意見書 (2)

* 国立研究開発法人 海上・港湾・航空技術研究所 港湾空港技術研究所 地震防災研究領域長
博士 (工学)

第1 被告日本原電の準備書面（16）について

図1 準備書面（16）の【図4】の再掲

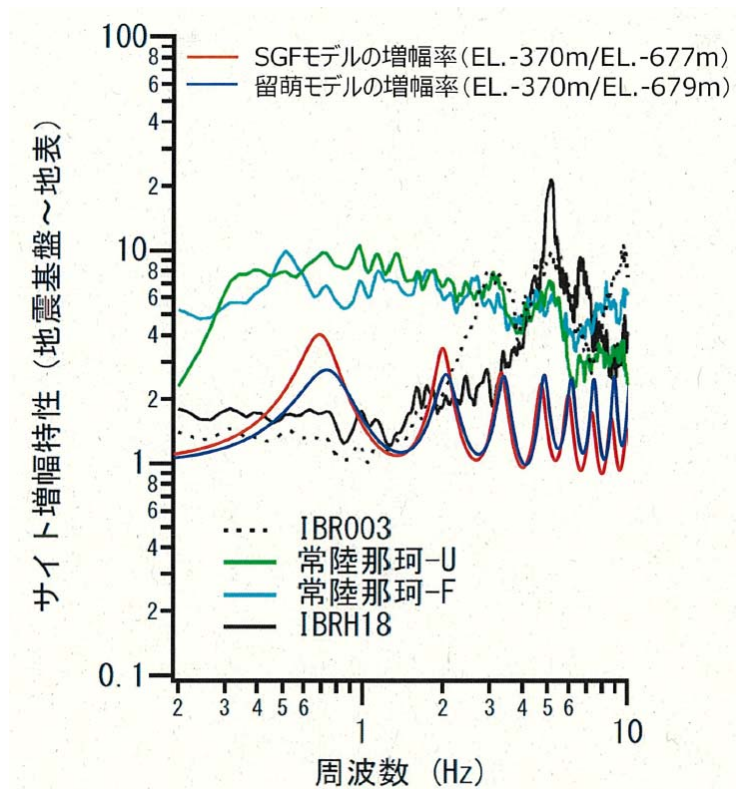
まず，準備書面（16）において修正すべき点を指摘したいと思います．準備書面（16）の10頁においては，【図4】（以下に図1として再掲）を引用して，「本件発電所の地下構造モデルを用いて求めた地震基盤から解放基盤表面までの増幅率は，1～3倍程度であり，野津意見書に示されている常陸那珂-Uの地震基盤から地表の増幅率とは異なるものである」と述べています（下線は筆者）．

常陸那珂-Uに比べて発電所敷地の増幅率が小さいことを主張したいためにこのように述べておられるのかも知れませんが，地震基盤から解放基盤表面までの増幅率と地表面までの増幅率では当然異なるのであり（図2），公正な比較になっていません．野津意見書（令和元年10月31日付）では常陸那珂-Uと発電所敷地の地震基盤から地表面のサイト増幅特性が類似しているとの見通しの下に発電所敷地での地震動を算定しましたが，日本原電が常陸那珂-Uに比べて発電所敷地の増幅率が小さいことを主張したいのであれば，まずは精度が高いと主張する地下構造モデル（SGFモデル）に基づいて発電所敷地の地震基盤～地表面の増幅率を算定し，常陸那珂-Uの地震基盤～地表面の増幅率（サイト増幅特性）と比較をしていただく必要があります，それをしなければ公正な比較にはなりません．準備書面（16）の【図4】に基づく議論は公正な議論にはなっていないことをぜひ裁判所においても御認識いただきたいと思います．

図6 文献1)の4-94頁

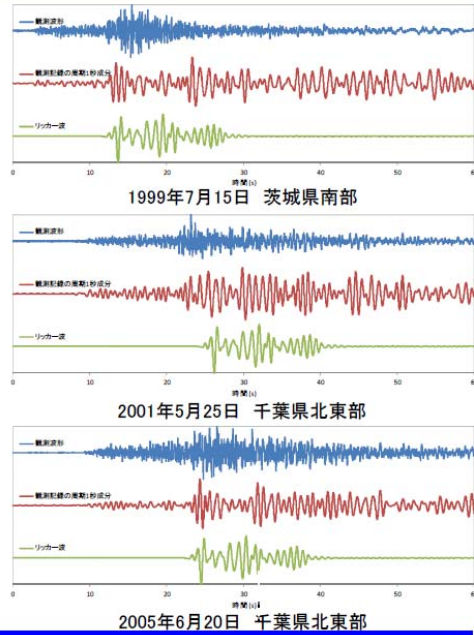
敷地においていかに地下構造探査が精力的に行われているとしても、明らかにされている地下構造は実際の地下構造の一部にすぎません。文献 1)において日本原電は敷地周辺の不整形の地下構造モデルを示していますが、これも、あくまでも二次元的なモデルであって、三次元的な地下構造が明らかになっているわけではありません（ここで二次元モデルとは文献 1)の 4-83 頁にあるような断面内のモデルのことであり、奥行き方向には金太郎飴式になっているモデルのことです。それに対して奥行き方向にも変化するモデルを三次元モデルと呼びます）。また、二次元モデルとしても、精度が保証されているわけではありません。文献 1)の 4-94 頁（以下に図 6 として再掲）において二次元的な地下構造モデルを用いた地震動シミュレーション結果と敷地における地震観測記録との比較が行われていますが、振幅に関して定量的な比較が行われていないだけでなく（定量的な比較を行うためには、周辺の岩盤観測点での観測波が再現されるように震源モデルをチューニングし、その震源モデルにより敷地の観測波が振幅を含め再現されることを確認する必要があります）、波の形状や継続時間も全く合っていません。現状の地下構造モデルでは、仮に二次元モデルを用いたとしても、後続波が表れるという基本的な傾向がなんとか再現できるだけで、定量的な地震動の予測は不可能であり、まして、1次元モデルである準備書面（16）の SGF モデルでは、地震動の定量的な評価は不可能です。よって、敷地の地下構造はすでに十分に調べられており、SGF モデルに基づいて地震動の増幅を十分に評価できるとする準備書面（16）の主張は誤りです。

準備書面（16）で発電所の地盤を水平成層構造とみなして地震動を評価できるとしている点（4頁）には多くの疑問があります。準備書面（16）の3頁では重力探査の結果として敷地周辺に船底状の構造（強震動研究の分野では盆地構造という場合が多い）が見られるとしています。これは敷地周辺が水平成層構造では表されない地下構造であることを示しています。このような構造では、盆地生成表面波が生じ³⁾、長時間継続する地震動が生じやすいと言えます。実際に敷地においては、文献1)の4-94頁（図6）の赤線にみられるように、長時間にわたる地震動が観測されており、かつ、S波初動（1999年7月15日の地震に関しては13秒前後、2001年5月25日の地震に関しては26秒前後、2005年6月20日の地震に対しては24秒前後の揺れ）よりも後続位相の方がかえって振幅が大きくなる場合も見られます。このような現象は水平成層構造を仮定する限り説明が付きません。水平成層構造を仮定した場合の振幅が2次元不整形モデルによる振幅を上回る（4頁）と言っても、それはシミュレーション上の話であり、実際には地震観測記録による地下構造モデルの検証ができていなければ意味をなしません。水平成層構造モデル（例えばSGFモデル）が十分に妥当であると日本原電が主張するのであれば、文献1)の4-94頁（図6）と同様の地震波を対象としてSGFモデルによるシミュレーションを行い、シミュレーション結果を観測と比較すべきです。その際は、周辺の岩

盤観測点での観測波が再現されるように震源モデルをチューニングし、その震源モデルにより敷地の観測波が振幅を含め再現されることを確認する必要があります。

図7 図1の再掲（周期的に表れる山を矢印で示した）

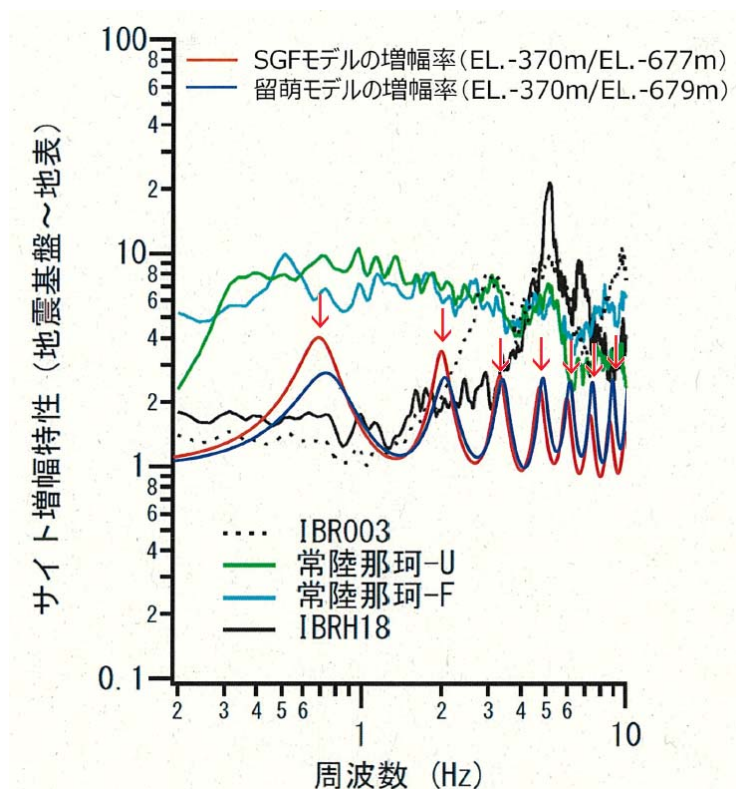
準備書面（16）の【図4】において敷地の地下構造モデルに基づく増幅率は地震基盤～地表のものに置き換えていただく必要があることは既に述べましたが、現在提示されている地震基盤～解放基盤面の増幅率（図1および図7の赤線）に着目すると、周期的に山と谷を繰り返す特徴的な形状になっていることが注目されます。この特徴的な形状は、地震基盤以浅の地下構造が水平成層で表されると仮定したことにより人為的に表れているものであり、実際の現象を表したものとは考えられません。実際の地震観測記録に基づけば、増幅率がこのような周期的に山と谷を繰り返す特徴的な形状となることはまれです。もしもこの増幅率が真であるとするなら、震源特性や伝播経路特性にそれを打ち消すような山谷がない限り、観測記録のフーリエスペクトルに同様の周期的な山と谷が含まれるはずですが、ところが、震源特性にそのような周期的な山谷があることは、2つあるいはそれ以上の破壊が短い時間間隔を置いて生じる場合など特殊な場合を除けば一般には考えにくく、伝播経路特性にそのような周期的な山谷があることも考えにくいと言えます。よって、もしもこの増幅率が真であるなら、大多数の観測記録に同様の周期的な山谷が見られることになるはずですが、観測記録を確認することで、増幅率が真であることを確認することができます。
